ZÁPIS Z JEDNÁNÍ „TER“ (Technicko-ekonomické rady) č. 1

AKCE : Zateplení objektu Základní školy v Holicích,
objekt čp. 47 na pozemku s parc. č. 595
DATUM : 06. 02. 2014
PŘÍTOMNI : viz. prezenční listina

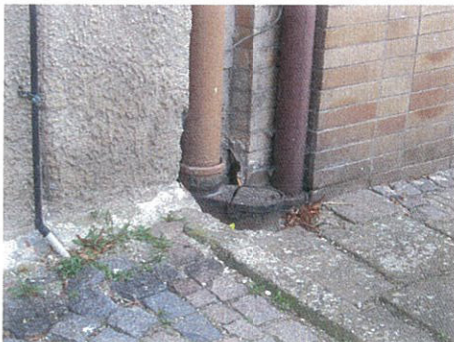
- 1.11. Zábradlí u vstupu do 1PP – kotvení bude přemístěno na novou fasádu a zábradlí natřeno (doporučuji investorovi zvážit variantu nového zábradlí).

1.12. Opěrná zeď pod zábradlím (viz obrázek u bodu 1.11.) – nová povrchová úprava stejná jako sokl MARMOLIT.
